PROGETTO DEFINITIVO PER LA REALIZZAZIONE DI UN PARCO EOLICO NEL COMUNE DI CERIGNOLA (FG) IN LOCALITA' "TORRE GIULIA"

ELABORATO	TITOLO	COMMESSA	TIPOLOGIA		
V32	OSSERVAZIONI RISPOSTA DELIBERAZIONE GIUNTA REGIONALE N.124 DEL 11/02/2020	19045	D		
		CODICE ELABORATO			
		DC19045D-V14			
REVISIONE	Tutte le informazioni tecniche contenute nel presente documento sono di proprietà esclusiva della Studio Tecnico BFP S.r.l. e non possono essere riprodotte, divulgate o comunque utilizzate senza la sua preventiva autorizzazione scritta. All technical information contained in this document is the exclusive property of Studio Tecnico BFP S.r.l. and may neither be used nor disclosed without its prior written consent. (art. 2575 c.c.)	SOSTITUISCE	SOSTITUITO DA		
00		-	-		
		NOME FILE	PAGINE		
REV	DATA	MODIFICA	Elaborato	Controllato	Approvato
00	11/06/20	Emissione	Zingarelli	Miglionico	Pomponio
01					
02					
03					
04					
05					
06

Osservazioni Comitato Regionale VIA - Parere espresso nella seduta del 03/10/2019 – Parere Finale Prot 04/10/2109 - 0012056

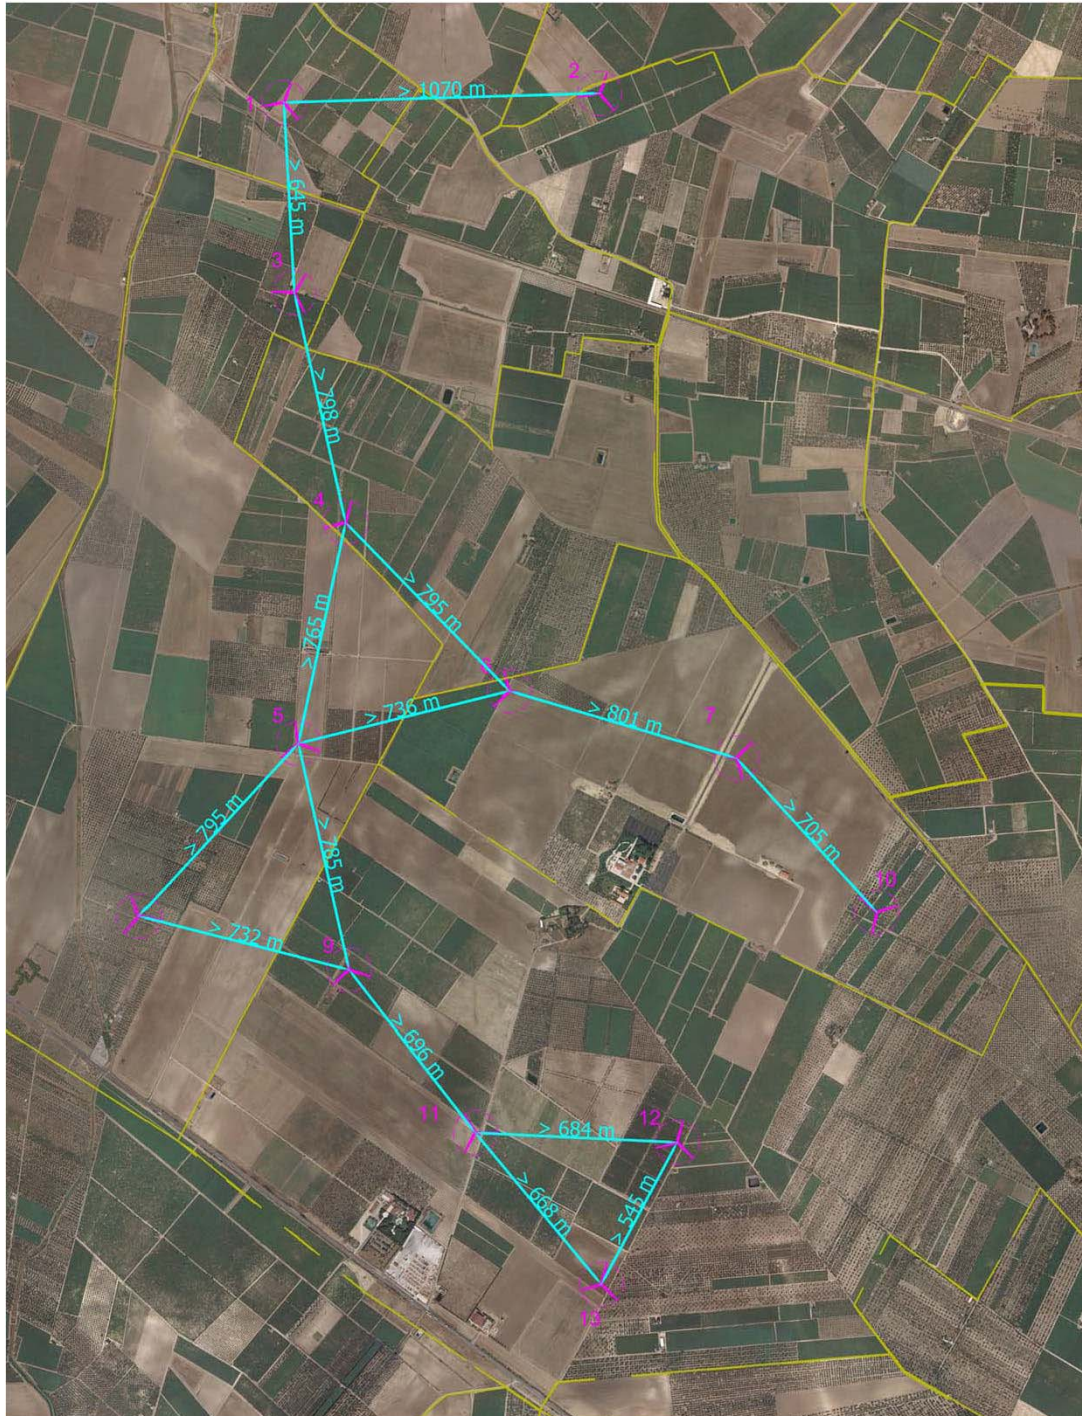
4. Valutazione n.4 - Arpa Puglia

Ai sensi di quanto indicato al punto n) delle misure di mitigazione, paragrafo 3.2 dell'allegato 4 del D.M. 10-9-2010 occorre presentare un elaborato grafico (ortofoto) con il posizionamento degli aerogeneratori di progetto riportando le distanze tra gli aerogeneratori stessi (oggetto della presente valutazione), tra gli aerogeneratori di progetto ed altri eventualmente presenti in modo tale da evidenziare il rispetto di quanto affermato circa la distanza minima di 5/7 diametri sulla direzione prevalente del vento e di 3/5 diametri nella direzione perpendicolare a quella prevalente del vento.

Il layout è stato progettato ad interdistanza regolare tra le macchine di progetto e quelle esistenti nelle dirette aree limitrofe. Al fine di ridurre l'impatto visivo sull'ambiente in cui si colloca l'impianto, le linee guida definiscono una distanza minima tra le macchine di 5-7 diametri sulla direzione prevalente del vento e di 3-5 diametri sulla direzione perpendicolare a quella prevalente del vento (punto 3.2 lett.n) .

Gli aerogeneratori di progetto sono disposti su più file ciascuno ad oltre 5 diametri di distanza tra loro nella direzione prevalente del vento, che risulta essere Sud-Ovest e

ad oltre 3 diametri di distanza nella direzione perpendicolare a quella del vento prevalente, in conformità con quanto previsto dalle Linee Guida del 2010.

Di seguito una planimetria dell'impianto su Ortofoto con evidenza delle distanze tra gli aerogeneratori.
